### **Verkehrsgutachten Saturn-Projekt Fürth (FOE01)**

Bezug nehmend auf die Antworten des Stadtplanungsamtes Fürth auf meine Fragen zur vollständigen Prüfung und Bewertung des o.g. Gutachtens wird nach Sichtung der CD-ROM und Bewertung der Antworten des Stadtplanungsamtes aus fachtechnischer Sicht folgendes ausgeführt:

Abbildung 1: Knotenstrombelastungen in der maßgebenden  
Nachmittagsspitzenstunde 16:30-17:30 Uhr in Kfz/h

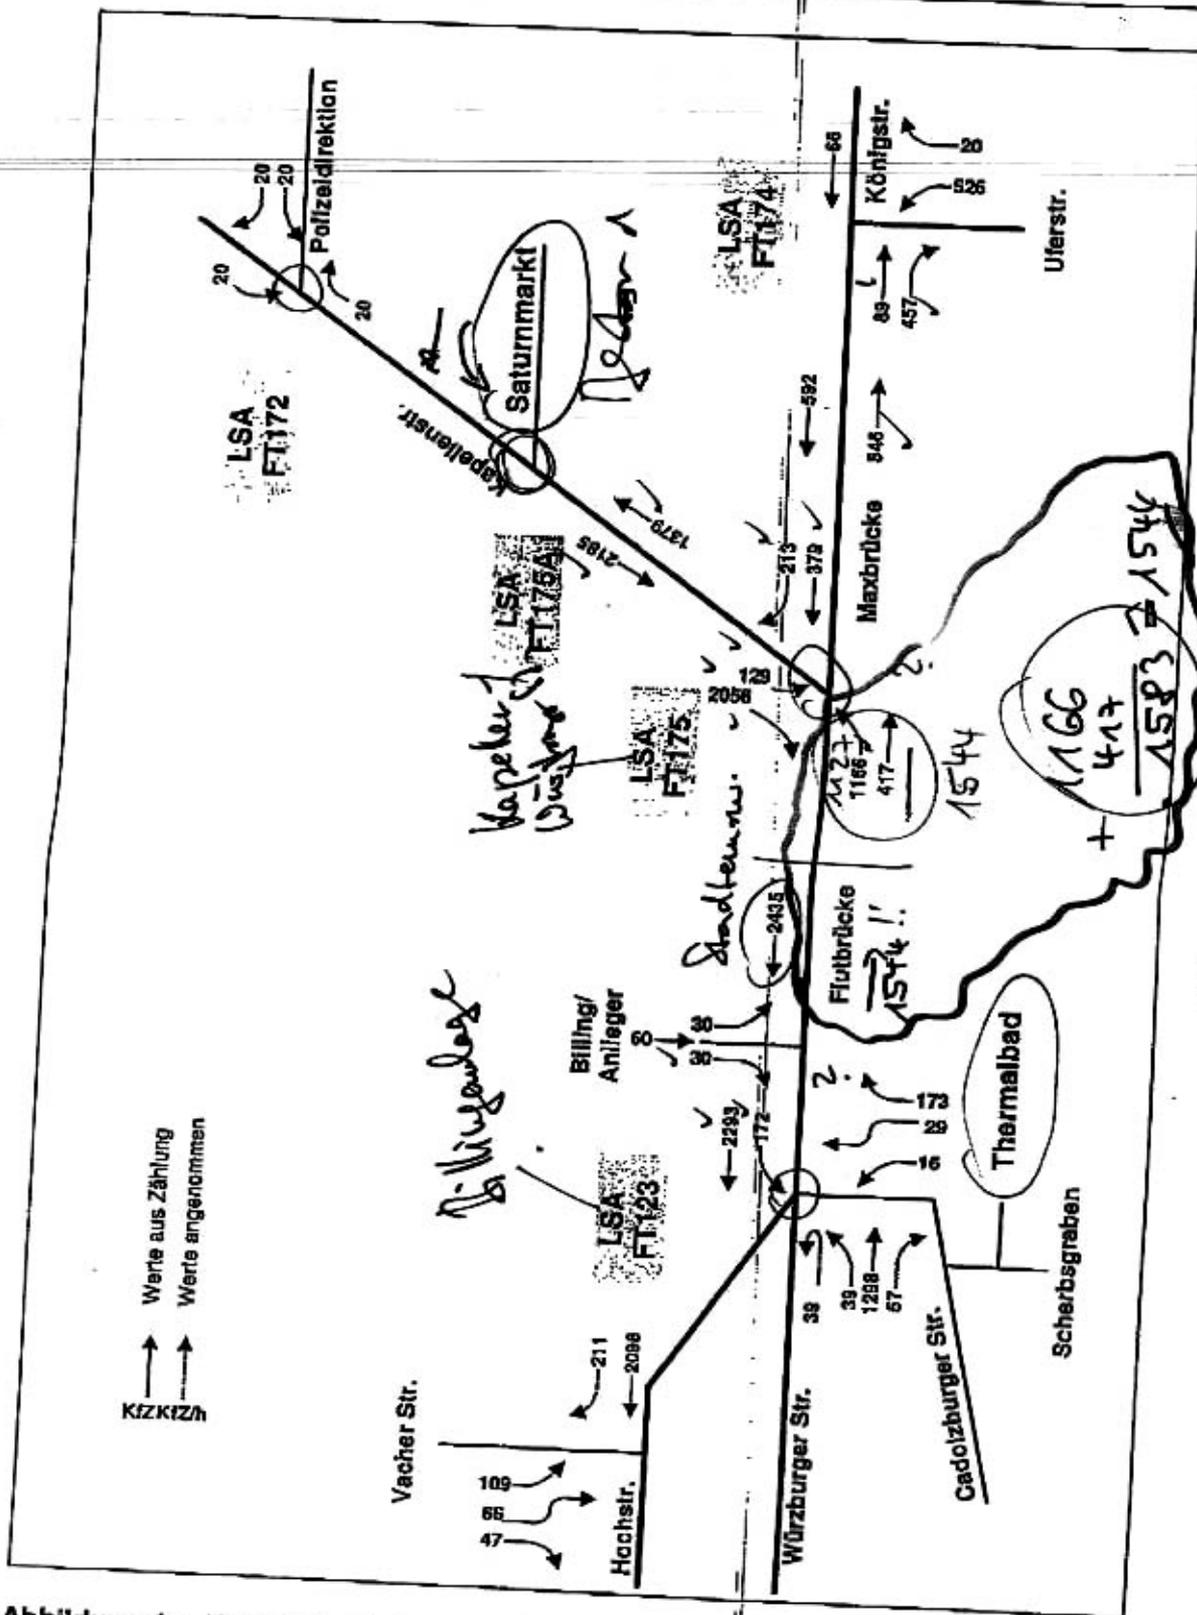
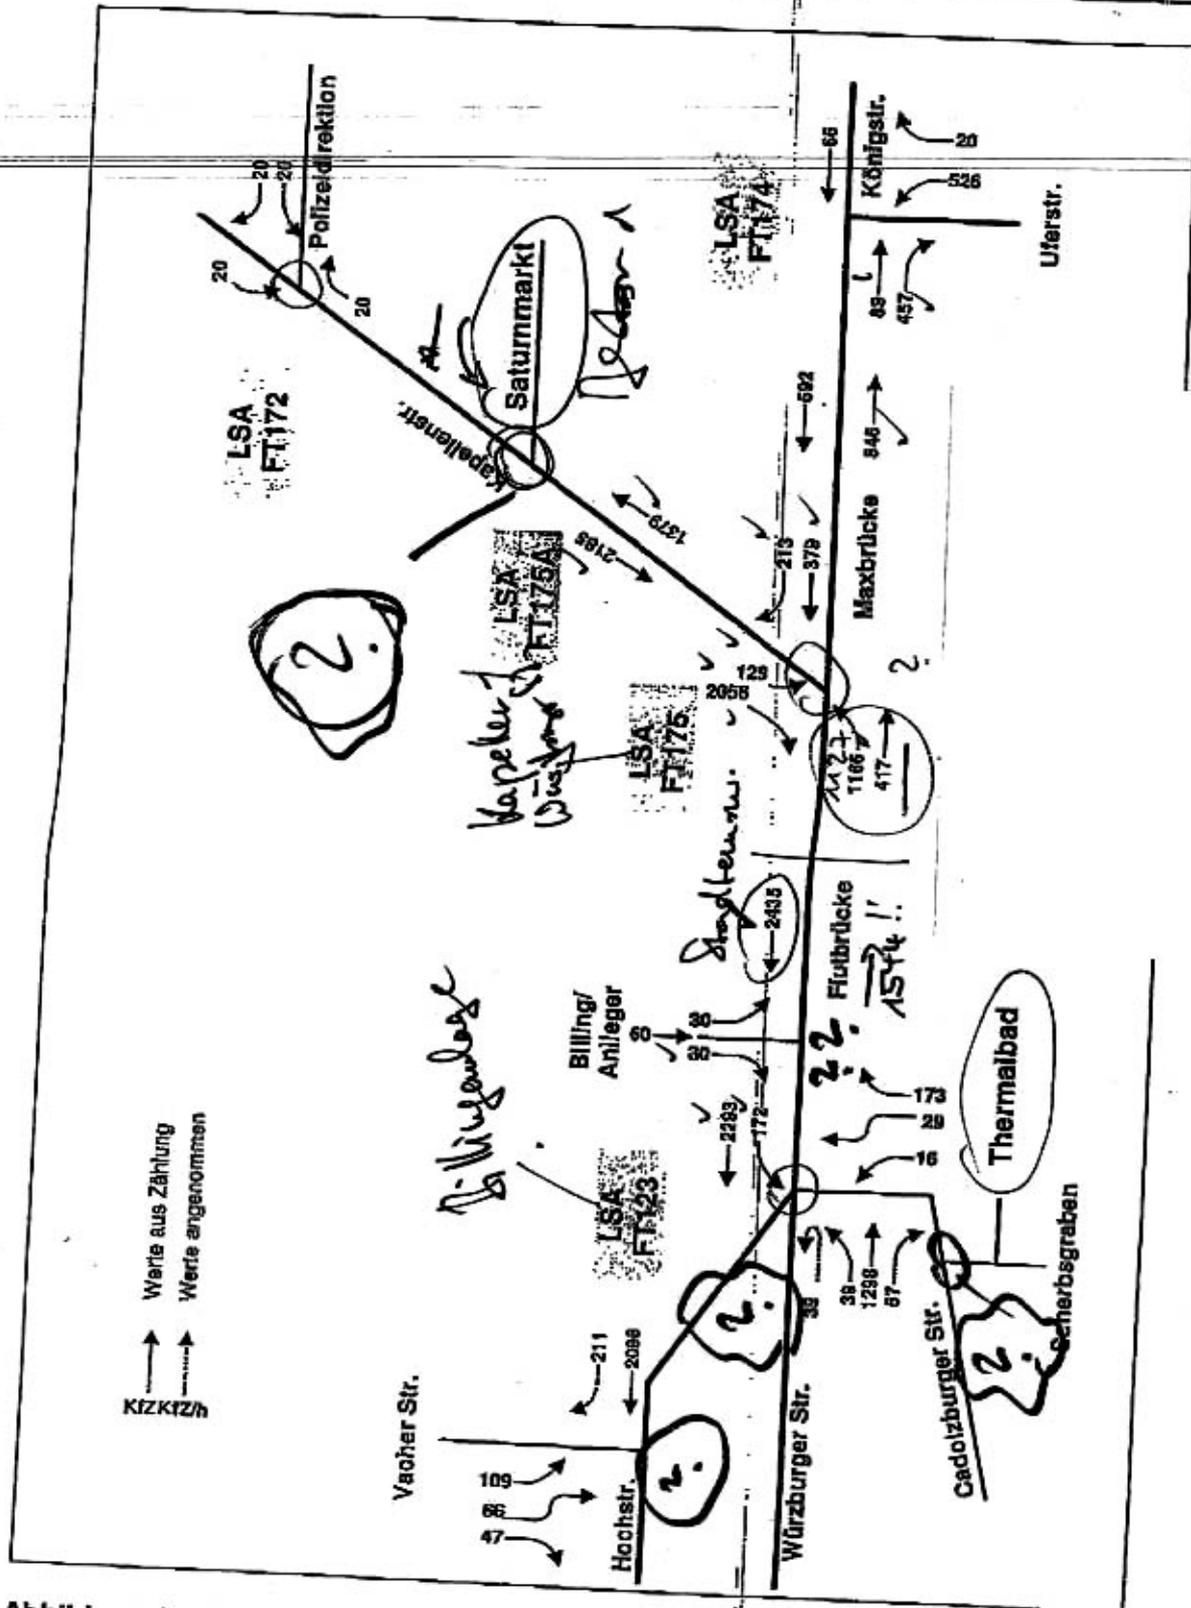
Mit den knotenpunktbezogenen Stromangaben der Abb. 1 lassen sich die maßgebenden Belastungen der Nachmittagsspitze an der Mehrzahl der Knotenpunkte berechnen. Allerdings kann durch die fragmentarische Darstellung der Knotenströme keine knotenpunktbezogene Verifizierung der Belastungen erfolgen. Die Angaben der Abb. 1 sind an verschiedenen Stellen inkonsistent bzw. aufgrund der lückenhaften Angaben nur in Teilen nachvollziehbar.

Eine Berechnung des Belastungsbildes für alle 8 Knotenpunkte mit Saturn und Thermalbad ist aus Abb. 1 und der Fahrtenmatrix Tabelle 7 prinzipiell möglich, allerdings nur mit unverhältnismäßig großem Aufwand. Im vorliegenden Fall wurden Verkehrsumlegungen durchgeführt. Im Rahmen dieser Berechnungen ist eine Darstellung der Knotenströme für den Planfall "Bestand + Saturn + Thermalbad" ohne Mehraufwand möglich. Es ist sehr verwunderlich, dass dieses Belastungsbild, das die Basisbelastung für die Berechnung der Verkehrsqualitäten darstellt, nicht im Gutachten enthalten ist.

Für eine schlüssige Dokumentation und Nachberechnung der Verkehrsqualitäten (mittlere Wartezeiten und Staulängen) werden die Knotenströme für den Planfall "Bestand + Saturn + Thermalbad" in der Regel in Gutachten so dargestellt, dass keine umfangreichen Berechnungen zur Bestimmung der maßgebenden Belastungen mehr notwendig sind.
